Projet de parc éolien de Moulin Bois sur les communes de La Neuville-Roy
et de Cressonsacq (60)

Mémoire en réponse à l'avis MRAE 2024-8177

Synthèse de l'avis

Vue depuis la sortie sud de La Neuville Roy (D528) - Vue n°29

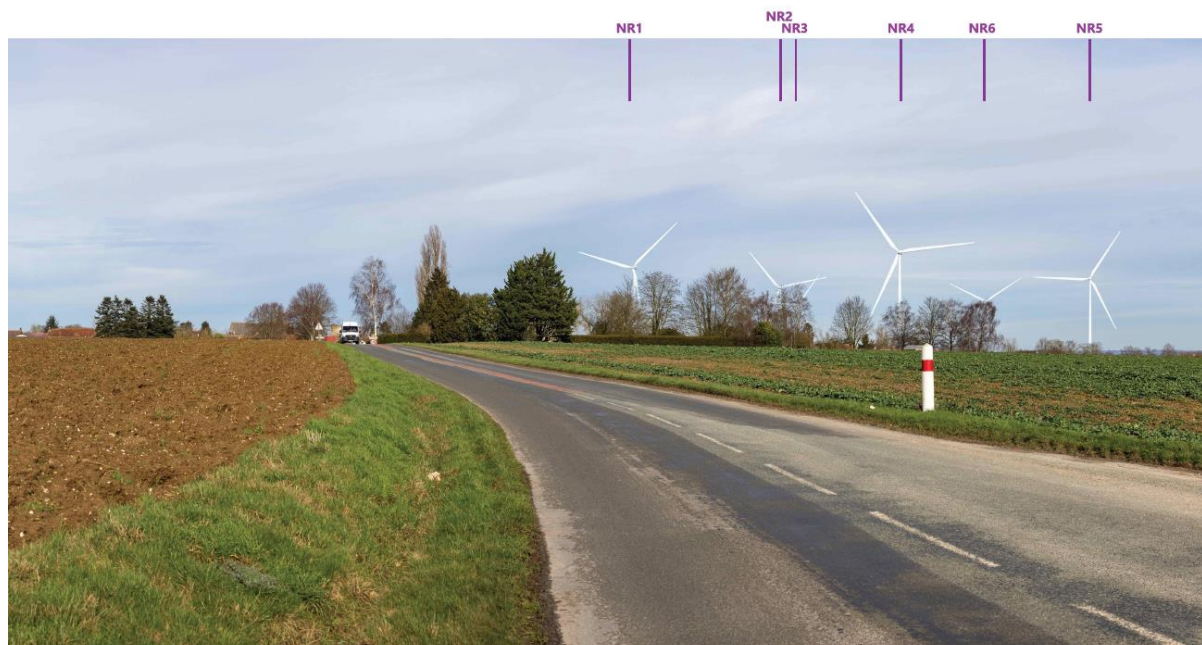
- de présenter un photomontage depuis l'intérieur de l'Abbaye de Saint-Martin-aux-Bois en direction du projet ;
- de réaliser des prises de vues à feuilles tombées et avec une luminosité suffisante, et de rehausser le niveau d'enjeux résiduels selon les résultats.

Le PM n°29 présente l'environnement du projet dans un contexte nuageux mais les éoliennes du projet sont suffisamment contrastées pour que l'on puisse appréhender le projet et ses effets sur les différents éléments qui structurent le paysage.

L'abbaye de Saint-Martin-aux-Bois est un monument privé nous ne pouvons de rentrer pour faire des photomontages depuis l'intérieur.
